Gemeinde Zumikon, Dorfplatz 1, 8126 Zumikon

Stellungnahme

Sachplan Infrastruktur der Luftfahrt (SIL), Objektblatt für den Flughafen Zürich (Anpassung).

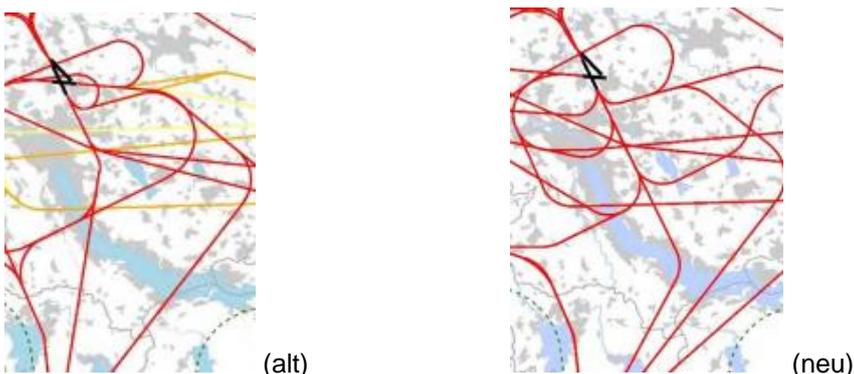
13. Gemäss dem angepassten Objektblatt (S. 9, Festlegung 2; vgl. auch übergangsweise Festlegung 3) soll neu gelten:

"Bei Bise und bei Nebel wird *nach Süden gestartet* [...]. Abflüge nach Süden werden nach dem Start soweit wie möglich geradeaus geführt, Abflüge nach Westen sollen so früh wie möglich nach rechts abdrehen."

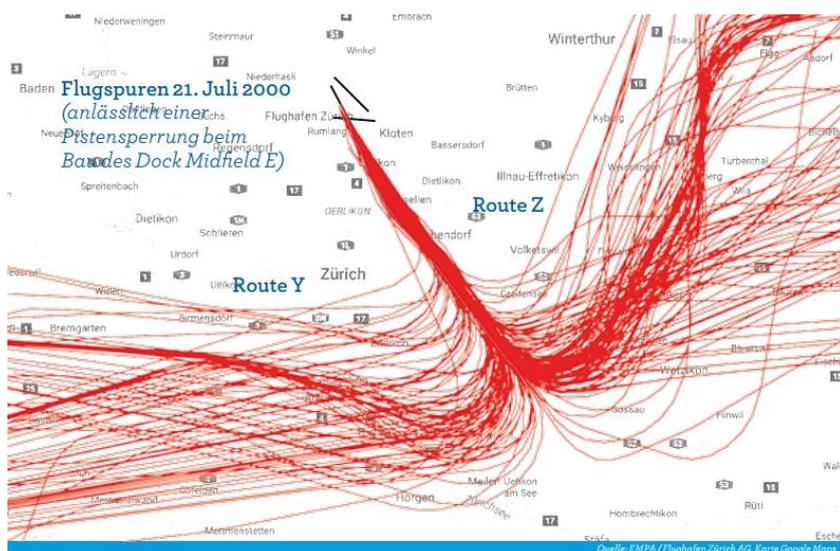
14. Mit der Anpassung sollen die Flugbetriebskonzepte (vgl. Abbildung 1 auf S. 51 des Entwurfs) verändert werden: Neu ist vorgesehen, dass ausserhalb der DVO-Sperrzeiten bei Bise und Nebel *die Starts nach Süden geradeaus* erfolgen dürfen. Bei Nebel kamen bisher die Konzepte N 1.11 sowie N 1.13 zur Anwendung, nach dem Entwurf hingegen neu Konzept N 1.13 A:

15. Bei Bise kamen bisher von 07/09-20/21 die Konzepte N 2.11 sowie N 2.13 zur Anwendung, nach dem Entwurf hingegen neu das Konzept N 1.13 A. Letzteres Konzept ist neu insbesondere auch für die Situation Bise Süd vorgesehen, und zwar auch von 06-07, von 07-09 Sa/So, von 20-21 Sa/So sowie von 21-22:

16. Damit verbunden sind neue Abflugrouten (Start nach Süden geradeaus, mit weiteren Rechts- und Linkskurven).

17. Südstarts geradeaus sind unzulässig. Dies aus den folgenden Gründen.

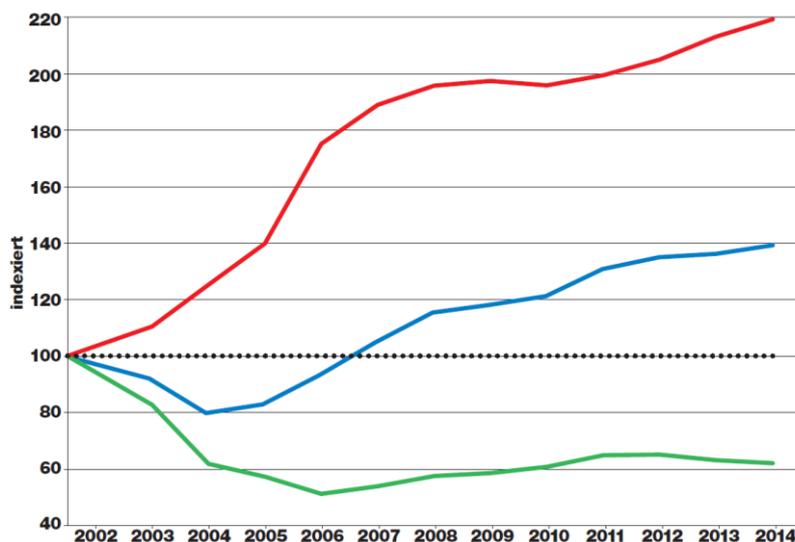
38. Die Aussage stützt sich auf Anhang A1 "Aktualisierung der Prognosen für verschiedene Betriebsvarianten mit unterschiedlichen Kapazitäten für den Flughafen Zürich". Nach S. 75 entspricht die Zahl den Varianten 0, 1, 3 und 4; demgegenüber ergab sich in der Analyse 2012 eine Zahl von 270'000 Flugbewegungen, ferner eine engpassfreie Prognose von 375'800 Flugbewegungen. Der Umsteigeranteil beträgt dabei 32,9 % respektive 34,8 %.

39. Die Schätzung ist nicht nachvollziehbar; so ist die Anzahl der Flugbewegungen (grün) seit 2000 massiv und anhaltend zurückgegangen (Flughafenbericht 2015, Regierungsrat des Kantons Zürich mit Beschluss vom 11. November 2015 [RRB Nr. 1054 /2015], Seite 14), während sich das Passagiervolumen am Flughafen eines markanten Wachstums erfreut (blau). Maschinen, welche in Zürich starten und landen sind wesentlich besser ausgelastet und die Flugzeuge sind seit 2000 auch grösser geworden. Die Boeing 777 und der Airbus 380 sind nur zwei Beispiele. Auch bisherige Maschinen sind enger bestuhlt und fassen damit mehr Passagiere, als dies früher der Fall war.

Abb. 4-14: Prognose der Flugbewegungen am Flughafen Zürich

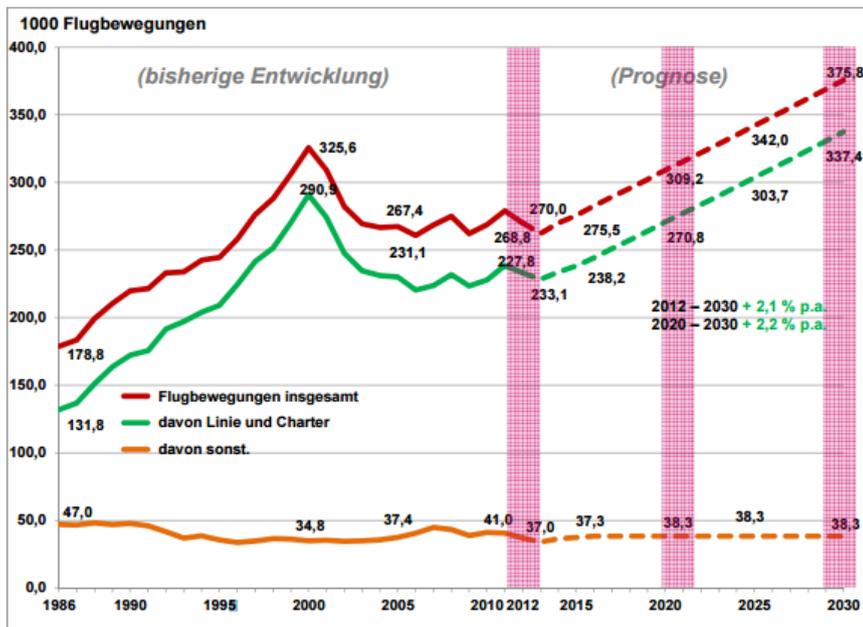
40. Nach Auffassung der Schätzer soll ab dem Jahr 2013 (S. 36) ein plötzliches, markantes und überaus konstantes Wachstum der Anzahl Flugbewegungen einsetzen, diametral entgegen dem bisherigen Trend:

41. Die Prognose ist nicht ernsthaft plausibel. Mehr Kapazität benötigt der Flughafen heute und morgen nicht. Die Prognose geht von einem erheblichen, ungebremsten und unrealistischen Wachstum aus. Der Markt wird kaum in diesem Ausmass wachsen und die Bevölkerung wird nicht in diesem Ausmass zunehmen. Darüber sind sich, soweit ersichtlich, alle betroffenen Gemeinwesen im Kanton Zürich einig.
